Název stavby:	SIMU Teiresiás – Rekonstrukce a vybudování bezbariérových záchodů na FF – Objekt J a G		
Číslo stavby:			
Oddíl / část díla:	Objekt G (Gorkého 7) – Bezbariérové záchody		
Číslo SoD SUB:			
Dodavatel:	PSVS-STRUKTURE s.r.o.	IČ:	07794967

Stavba: 21a/2021 MU Gorkého
Objekt: 03 Změnové listy invalidní WC
Rozpočet: 03/03 ZL č. 3 Úpravy povrchů

peřichy č. 2 k zL 3 / BEZBA

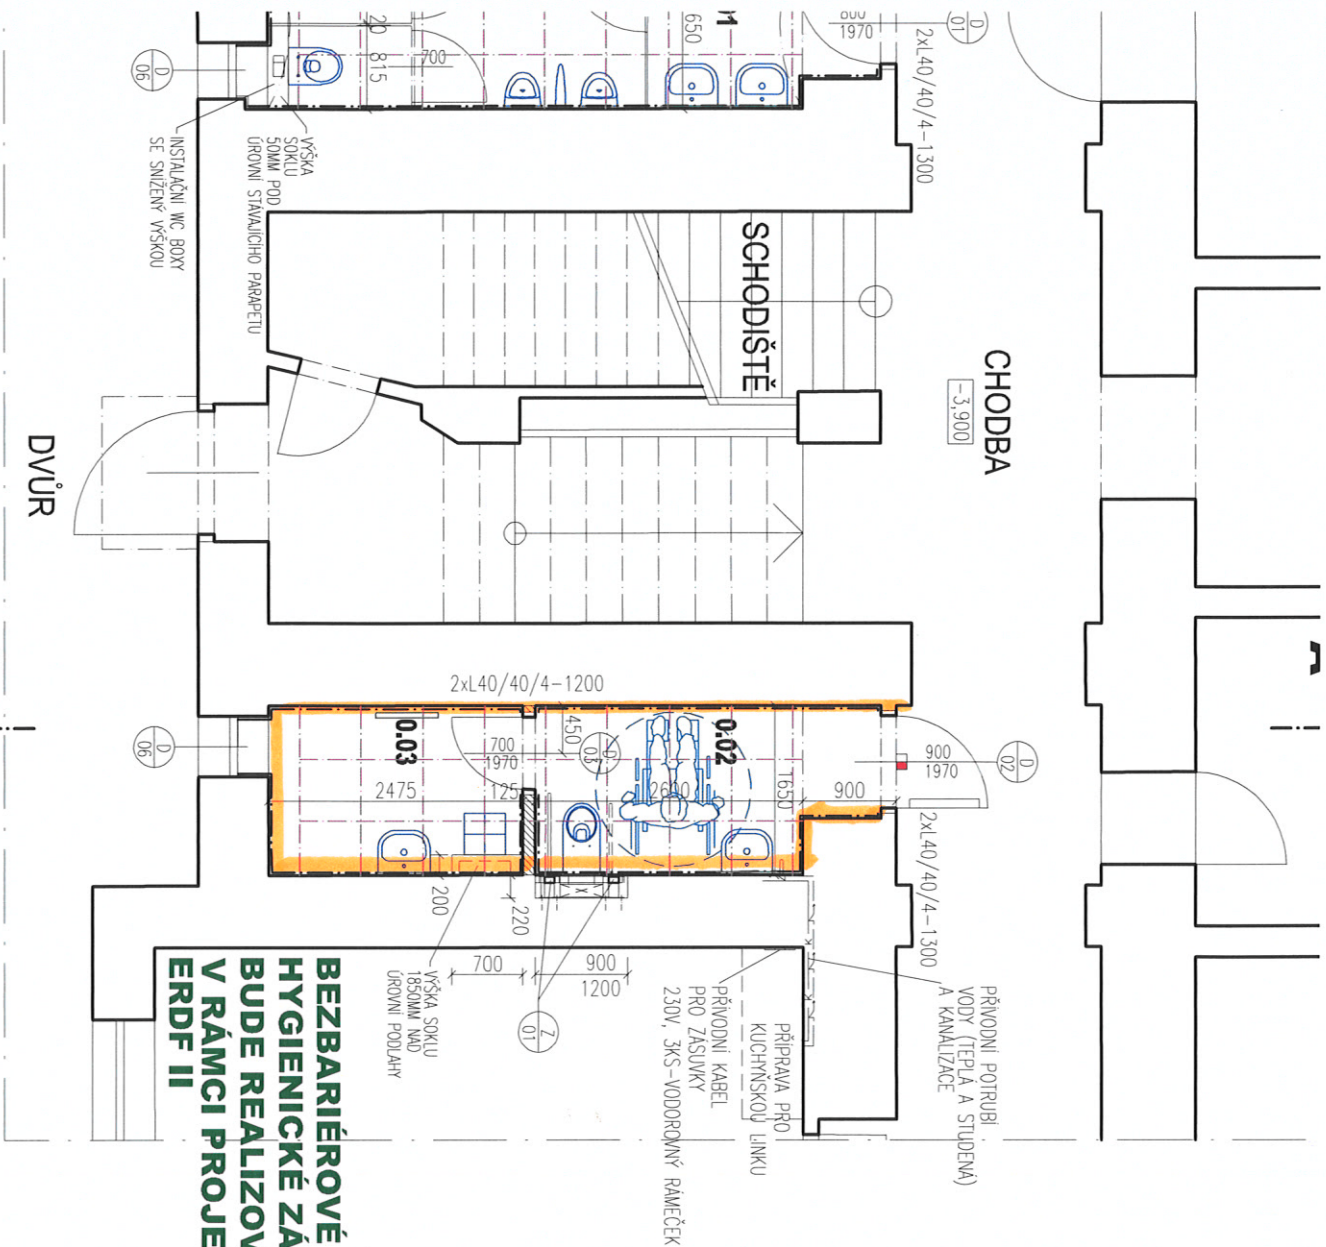
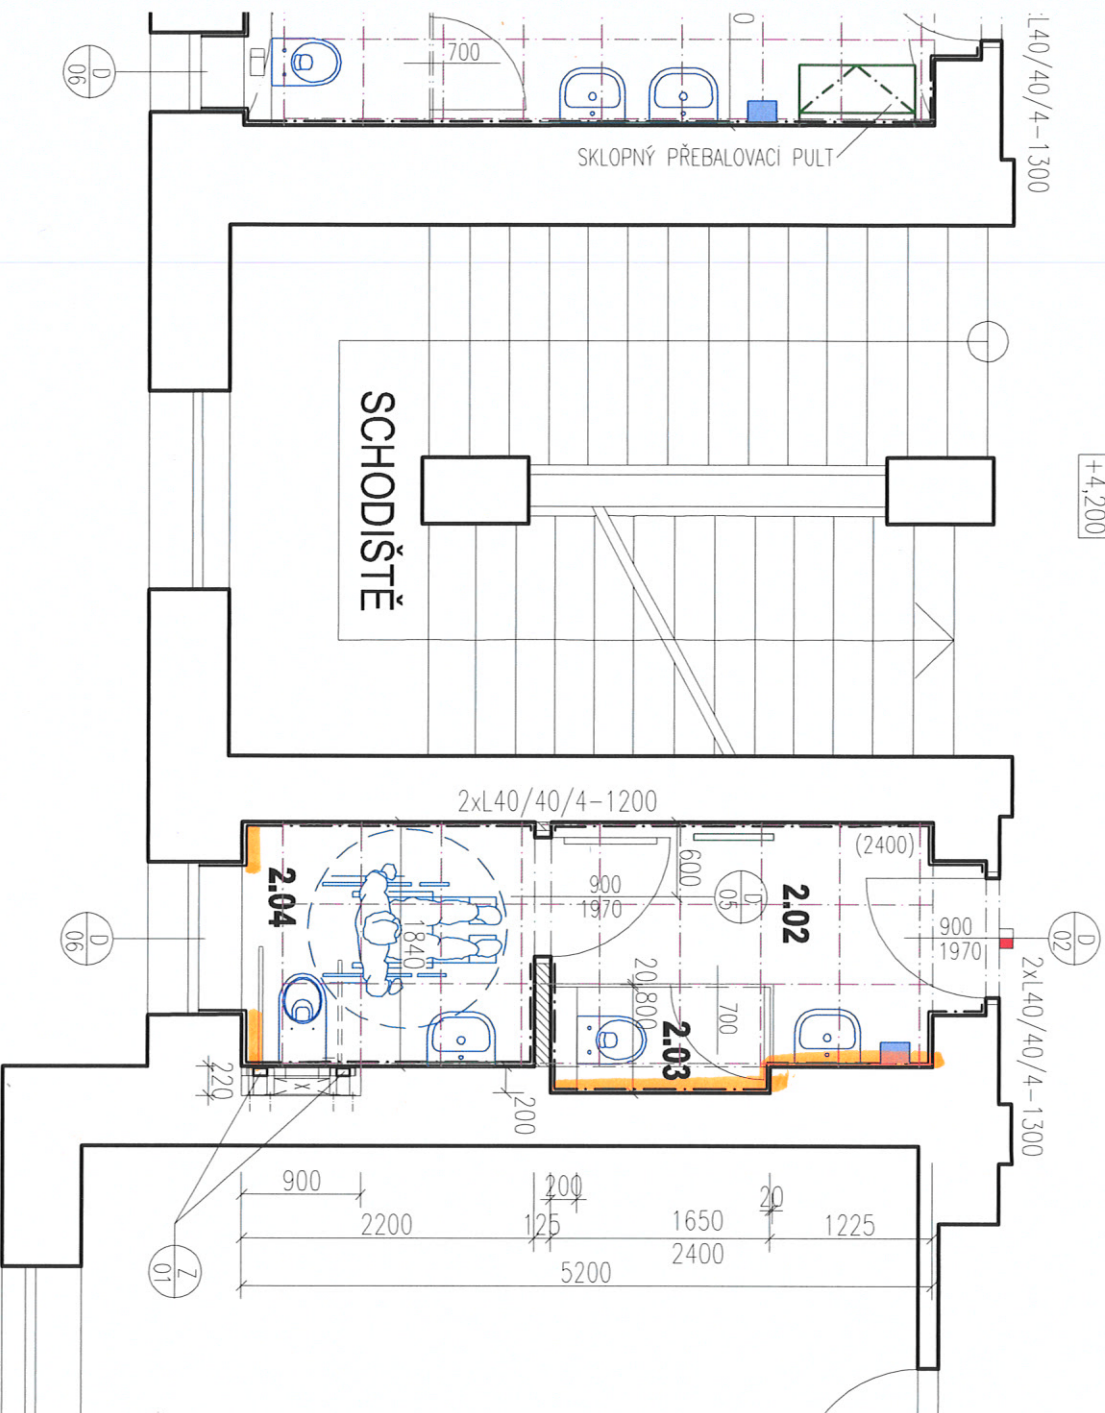
<p>1. Po odstranění stávajícího keramického obkladu a nesoudružných omítkových vrstev pod nimi, v jednotlivých podlažích 1PP – 3NP byly zjištěna nesouměrnost rozměrů (šířky a délky) místností sociálních zařízení v rozmezí 6-8cm, měřeno úhlopříčně. Z důvodů požadovaného spárořezu (návaznost spár obkladu stěn a obkladu podlah) pro dosažení maximální estetičnosti díla, doporučujeme provést vyrovnání stěn jádrovou omítkou v průměrném rozsahu 1-5 cm a minimalizovat tak nesouměrnost dořezů dlažby, které by byly opticky viditelné a snižovali by tak kvalitu a estetiku celého díla.</p>
<p>2. Ocenění změny:</p> <p>Méně práce: 0,00 Kč bez DPH Vícepráce: +73 363,82 Kč bez DPH</p> <p>Rozdíl, zvýšení celkové ceny díla o: +73 363,82 Kč bez DPH</p>
<p>3. Příloha č. 1: ZL3 – Úpravy povrchů (položkový soupis) Příloha č. 2: Půdorysy – Bezbariérové záchody</p>
<p>4. Klasifikace změny: Nezbytné, dodatečné</p>

Se změnou souhlasíme
